島根原子力発電所2号炉 審査資料	
資料番号	EP-080 改 03
提出年月日	令和2年11月11日

島根原子力発電所2号炉

気象資料の変更に伴う 島根原子力発電所原子炉設置許可申請書 の変更について

令和2年11月
中国電力株式会社

第 1 図 年間大気安定度別風配図 (標高 28.5m, 地上高 20m)

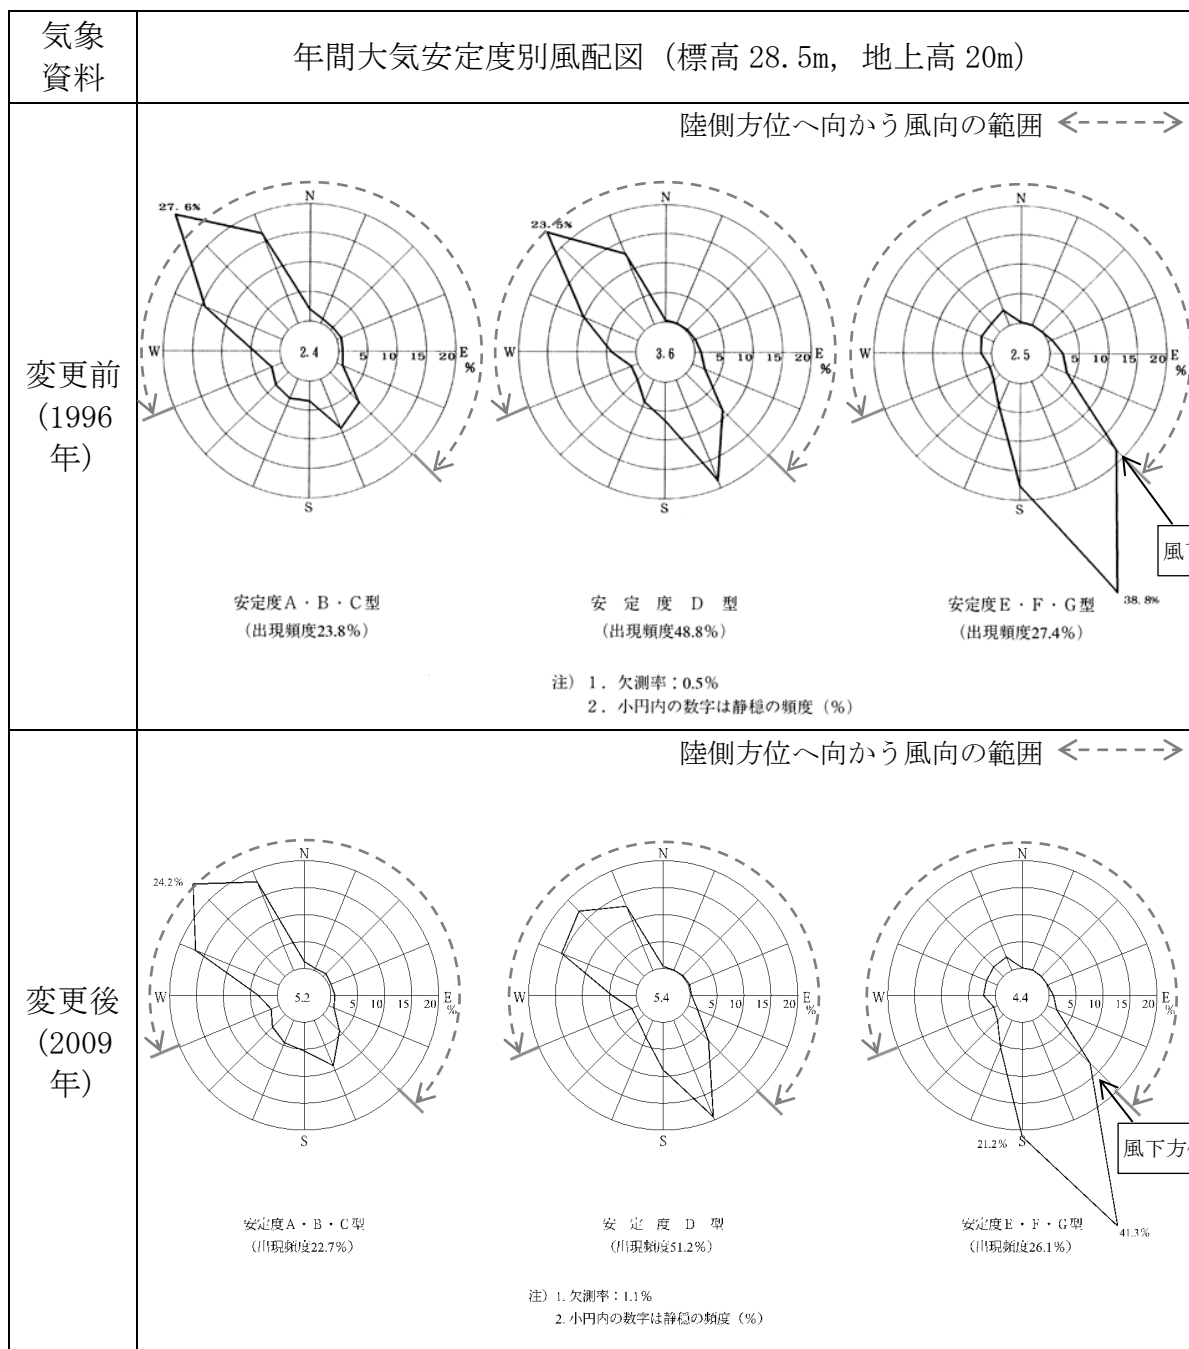
第1図より、大気安定度E・F・G型出現時の風下方位NW（風向SE）の出現頻度が減少していることが分かる。

第 2 図 年間大気安定度別風配図（標高 130m，地上高 115m）

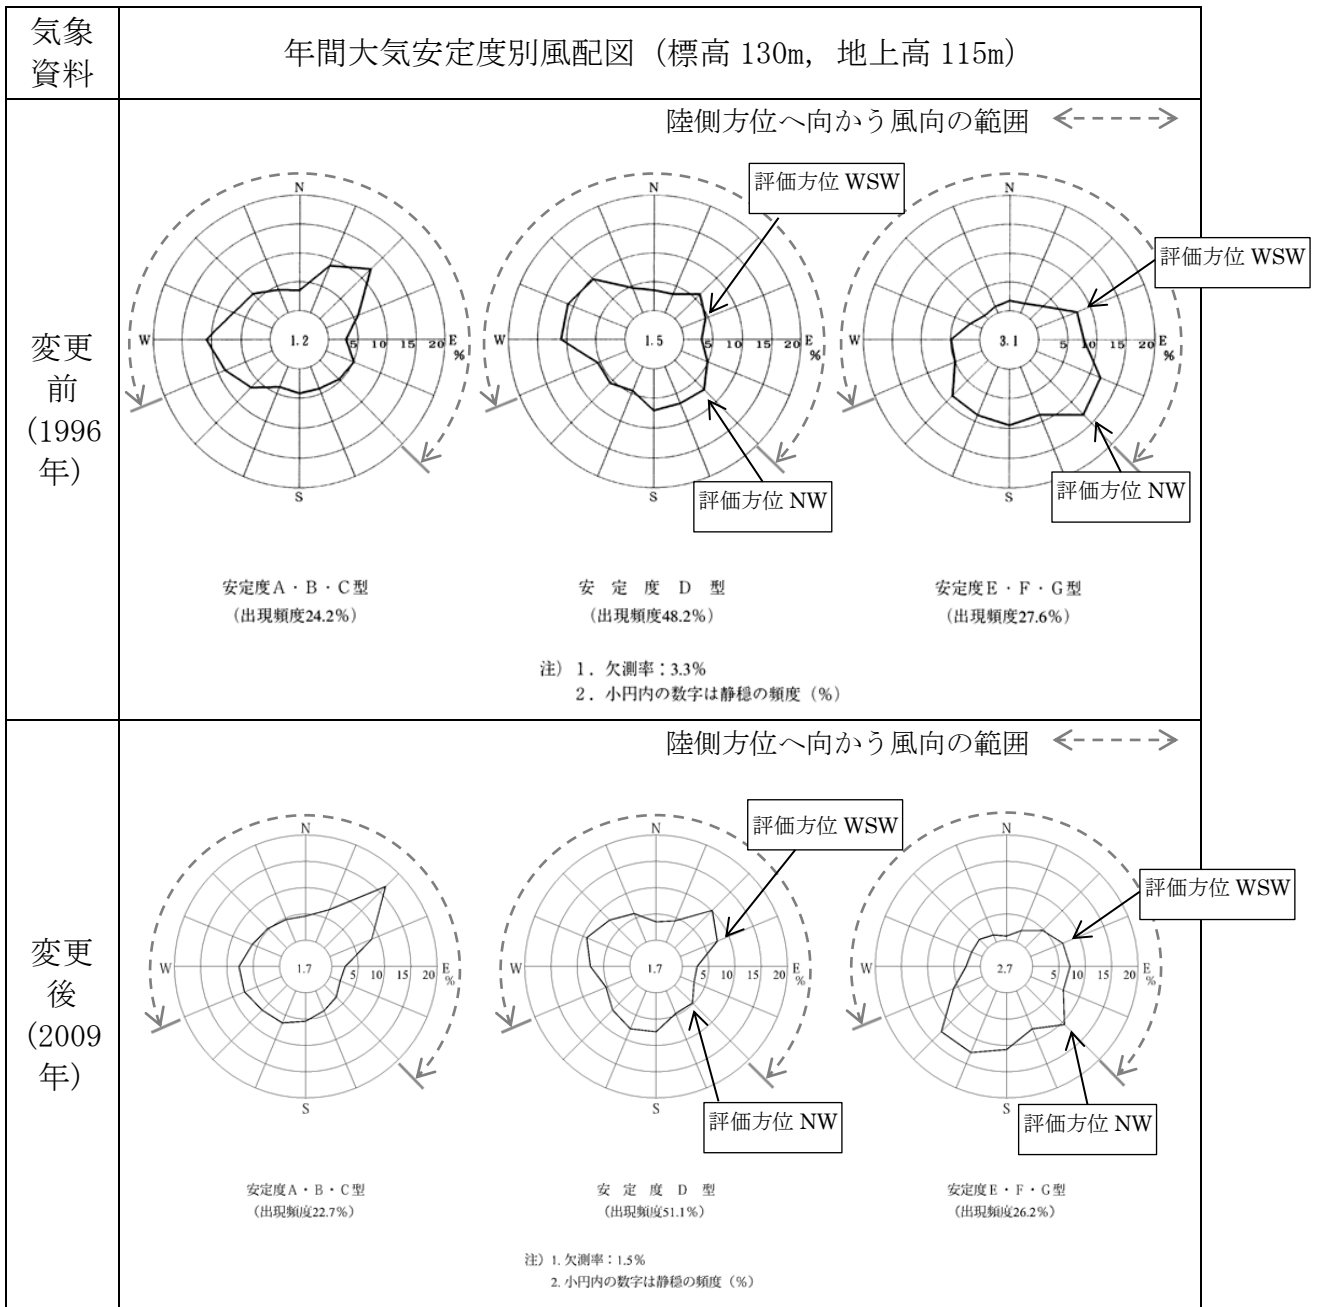
第2図のとおり、変更前後において、拡散の小さい大気安定度E・F・G型における風下方位NW（風向SE）の出現頻度が減少したことにより、NW方位における相対線量の累積出現頻度97%の値が減少したと考えられる。
